Mission régionale d'autorité environnementale
OCCITANIE

**Avis sur la création d'un parc photovoltaïque au sol
sur la commune de Puygaillard-de-Quercy
au lieu-dit « *Bugarel Bas* »**

N°Saisine : 15 391/A P

Avis émis le 26/04/2026

Figure 2 : à gauche plan de masse du projet initial de 2025, à droite plan de masse du parc solaire du dossier actuel

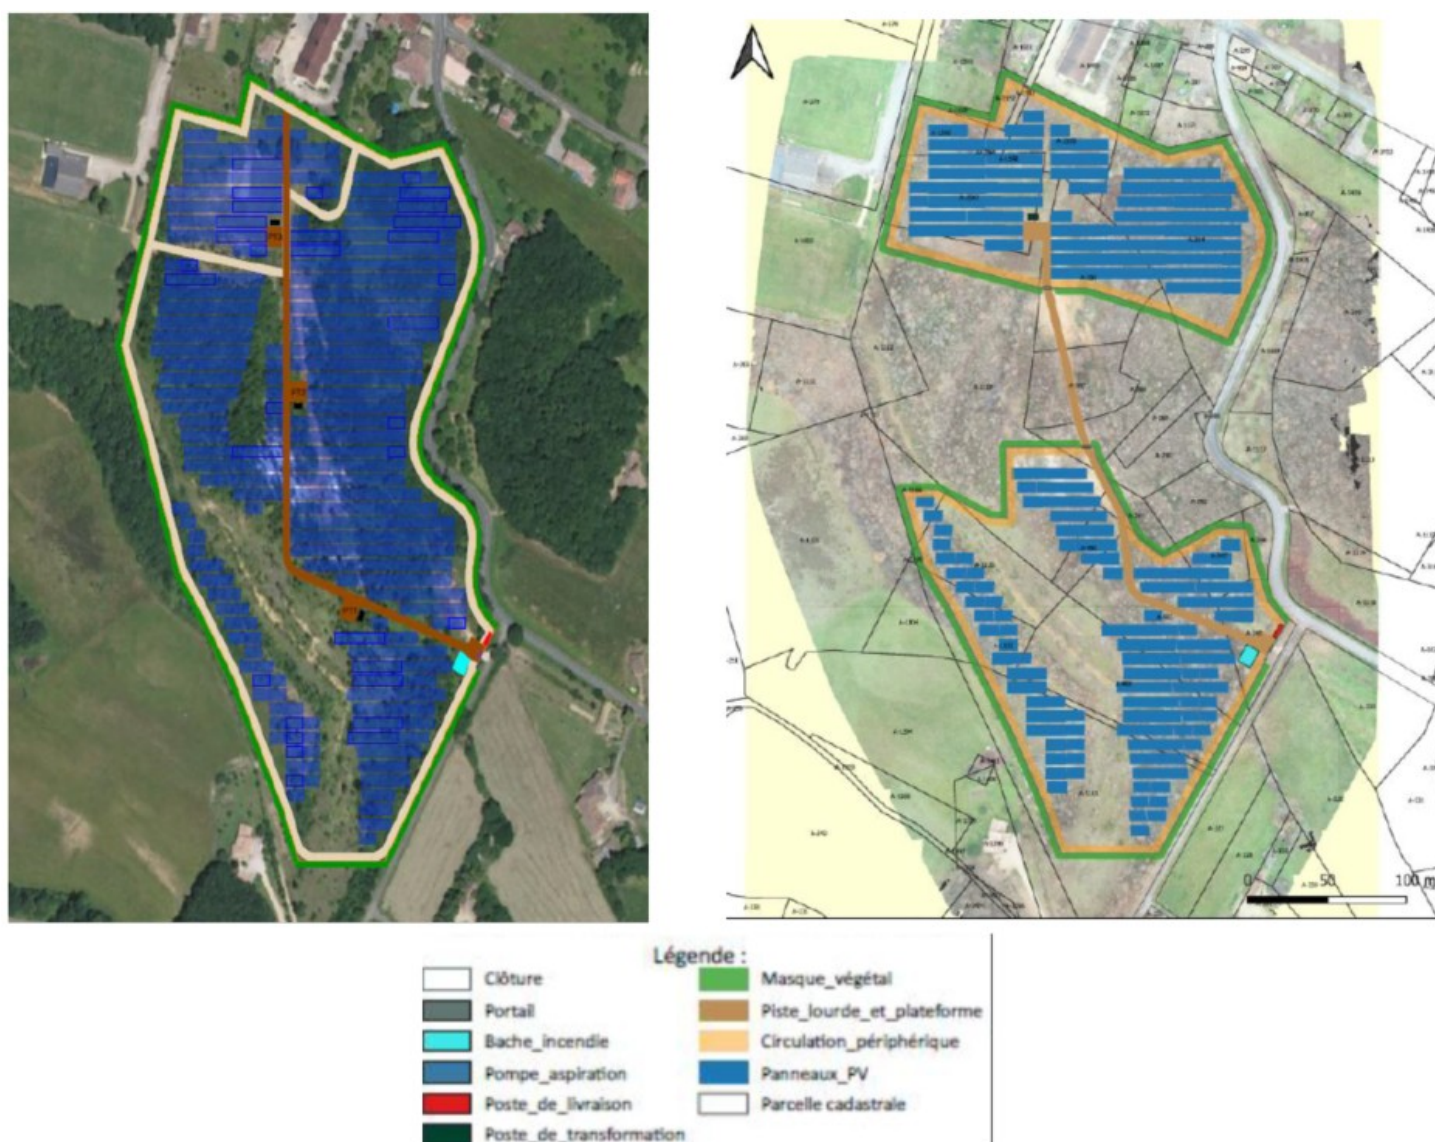
La principale différence entre ces deux projets réside dans le fait que les zones centrales qui nécessitent une autorisation de défrichement au titre du code forestier n'accueillent plus de structures solaires (cf figure 2, plan de masse en partie droite).

La MRAe rappelle que les panneaux seront implantés à une hauteur de seulement 0,80 mètre au point le plus bas. Cette configuration limite fortement le maintien et a fortiori le développement de la biodiversité ainsi que les fonctions écologiques des sols. Elle contribue ainsi à une artificialisation du milieu et à une consommation d'espaces agricoles.

La MRAe recommande de préciser le mode de gestion de la végétation et d'adapter la hauteur par rapport au sol du point bas des panneaux pour que celle-ci soit compatible avec une gestion écologique de la végétation par pâturage et limiter l'artificialisation du milieu.
